Keuringsverslag van een elektrische laagspanning- en zeer lage spanningsinstallatie

NIET CONFORM

Straatnaam	Vogelstraat
Huisnummer	50
Busnummer	
Postcode	2580
Gemeente	PUTTE
Land	België

Aard onderzoek: Controlebezoek van een oude huishoudelijke elektrische installatie van een wooneenheid bij verkoop op vraag van de verkoper volgens (KB 08/09/2019) - AREI Boek 1- 8.4.2. en 8.2.1. en 4.2.4.3.

Afbeelding schakel- en verdeelbord:

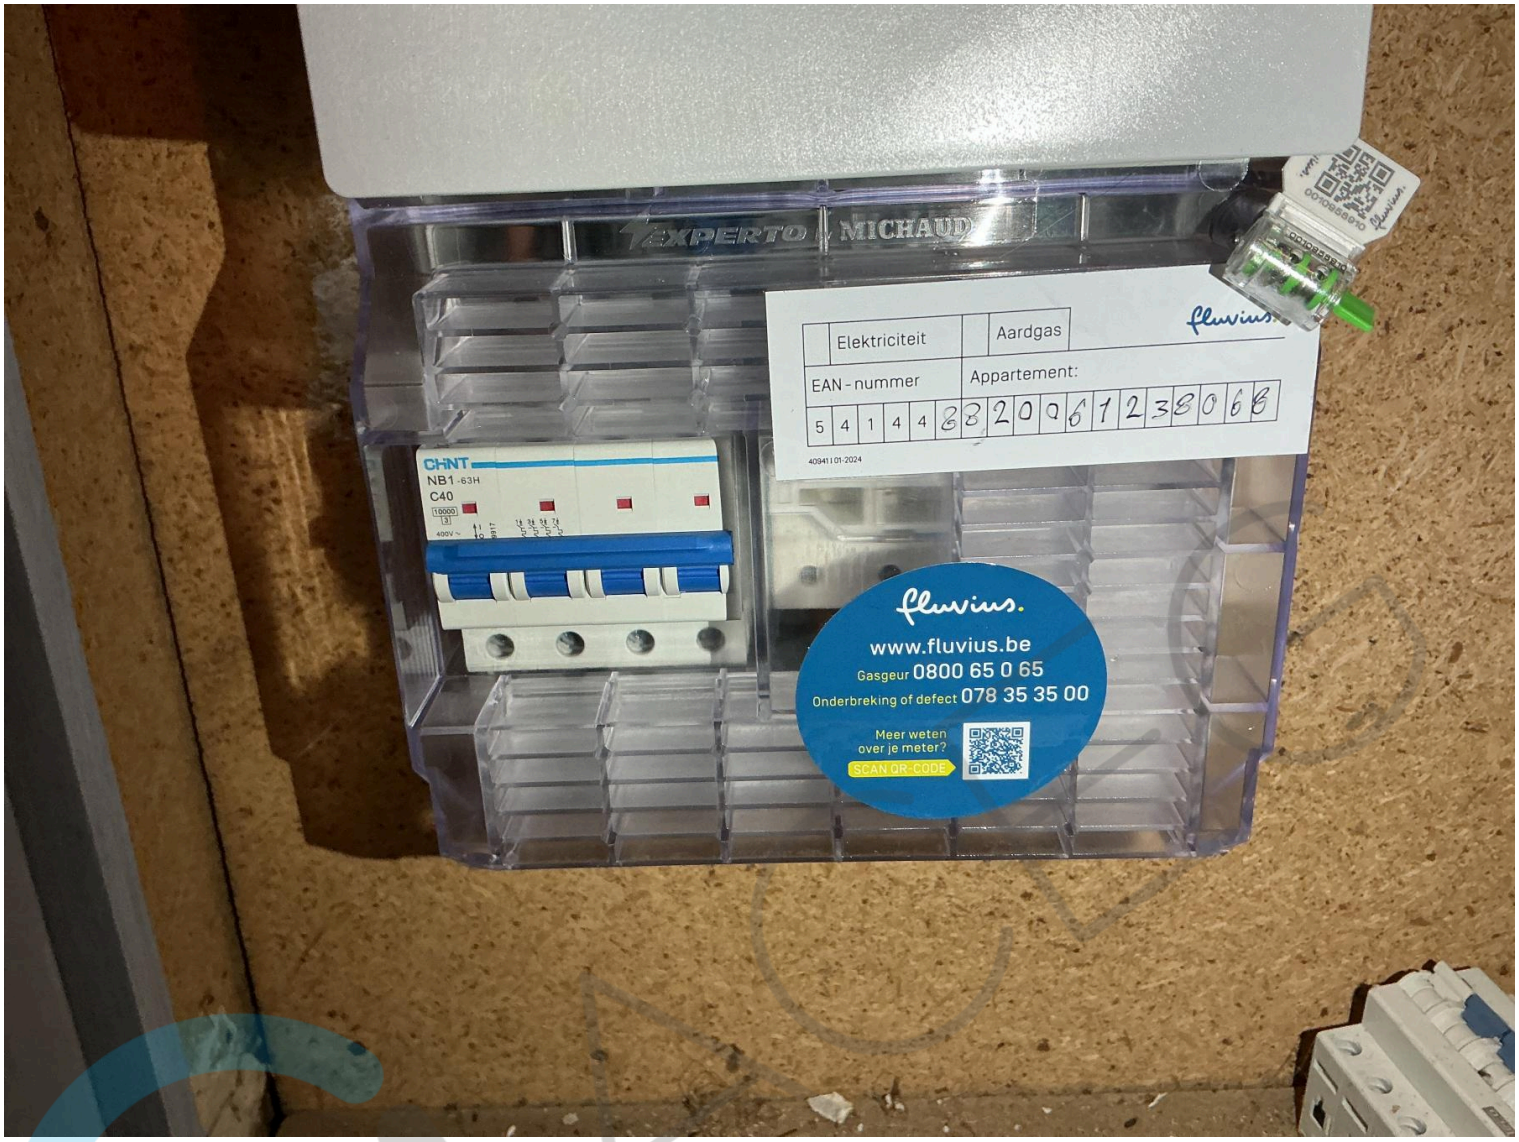
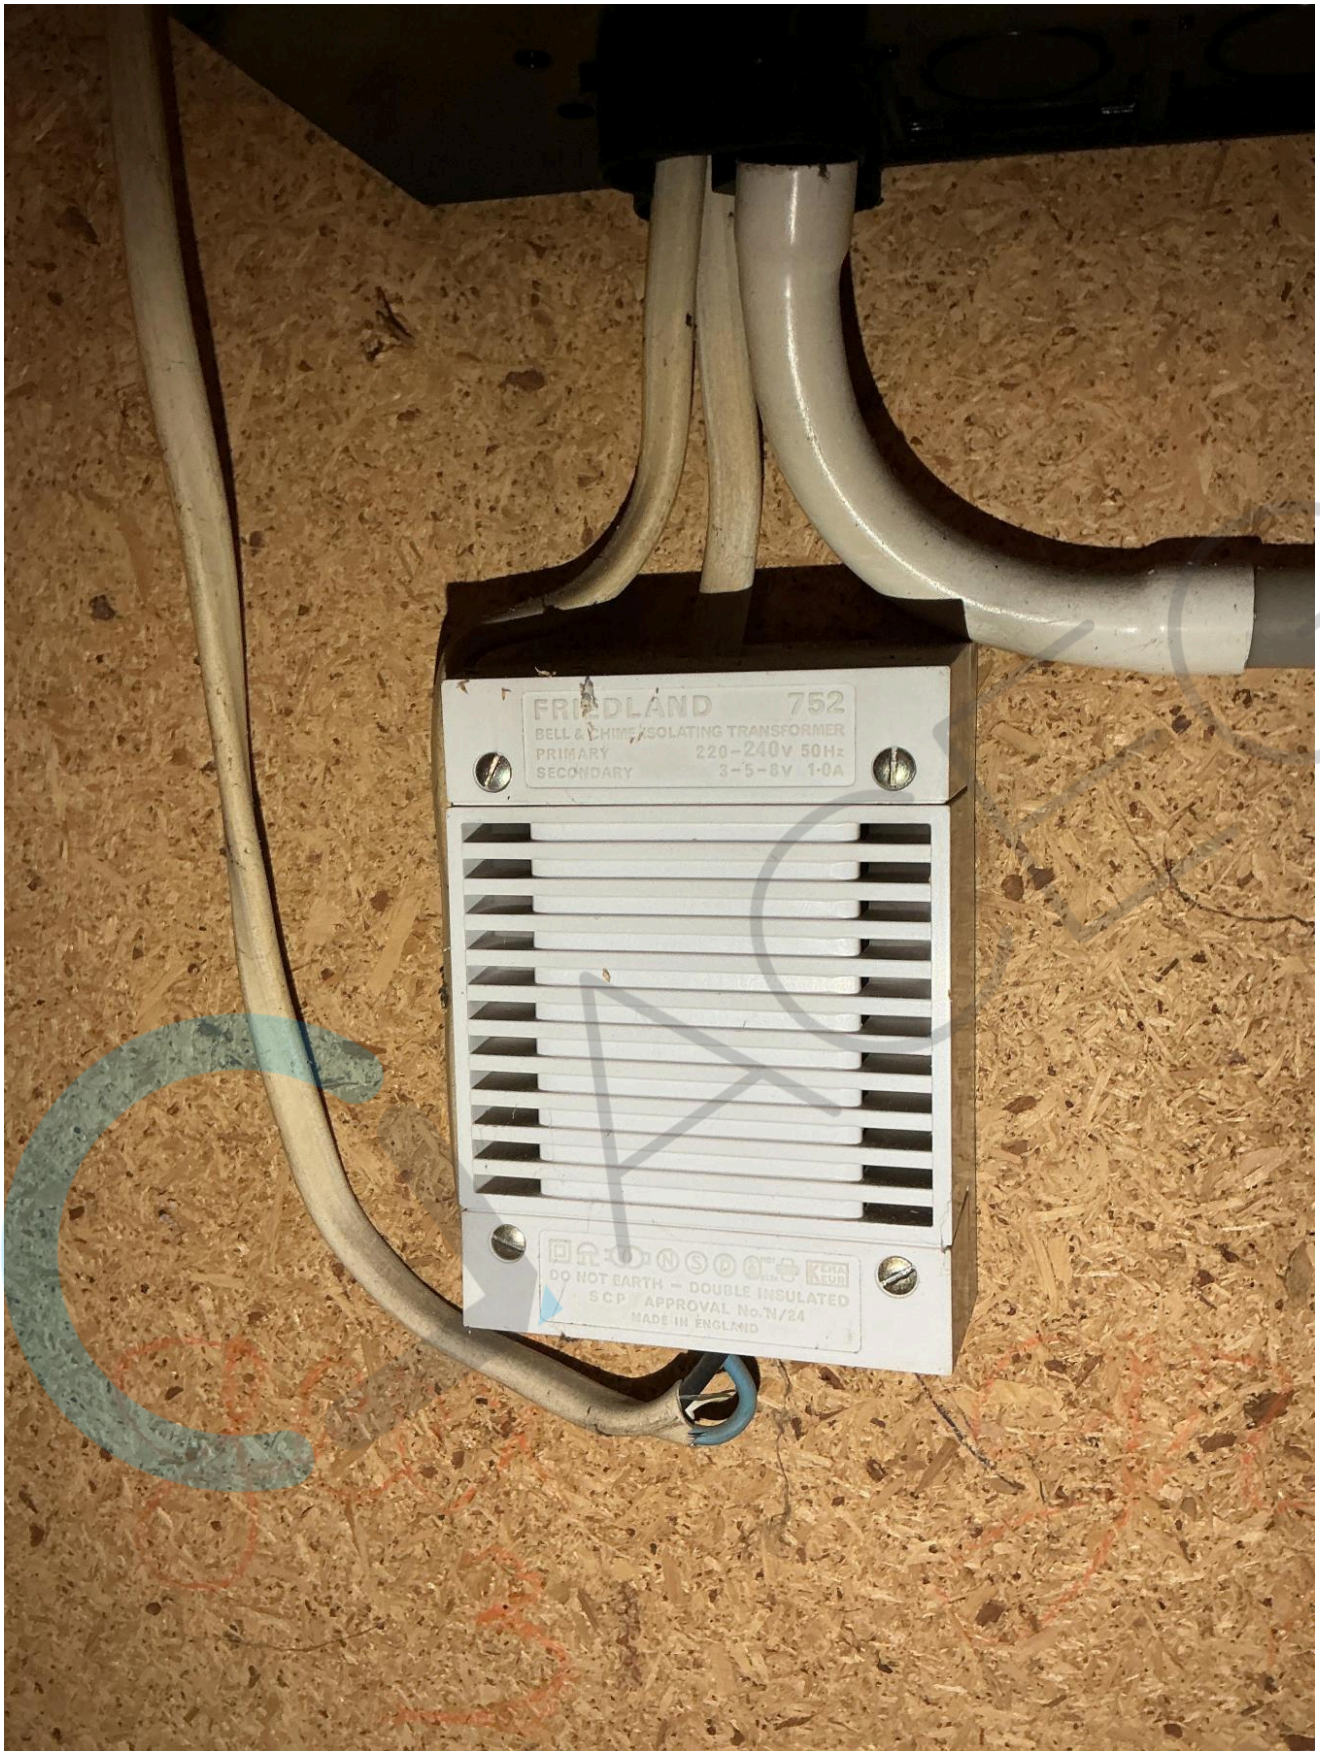
I5.08 Beschadigd en gebroken materiaal dient vervangen of hersteld te worden. De beschermingsgraad van het verdeelbord tegen rechstreekse aanraking is onvoldoende. (niet tenminste IPXX-B) (Boek 1 Onderafdeling 4.2.2.3.)

I5.10 De genaakbare, naakte onder spanning staande delen zijn onvoldoende afgeschermd. (Boek 1 Afdeling 5.1.4. en 4.2.2.3.)

I5.12 De doorsneden van de interne verbindingen en/of van de verdeelrails in het bord zijn onvoldoende. (Boek 1 Onderafdeling 4.4.1.1. en 4.4.1.5.)

I6.06 De differentieelstroombeschermingsinrichtingen die worden geplaatst in huishoudelijke installaties zijn ten minste van het type A. Een differentieelstroombeschermingsinrichtingen van het type AC is niet toegelaten. (Boek 1 Onderafdeling 5.3.5.3.)

I7.01 De smeltzekeringhouders of houders van kleine vermogensschakelaars met pennen met een sectie kleiner dan 10mm2 zijn niet voorzien van kalibreerelementen. (Boek 1 Onderafdeling 5.3.5.5.A.)
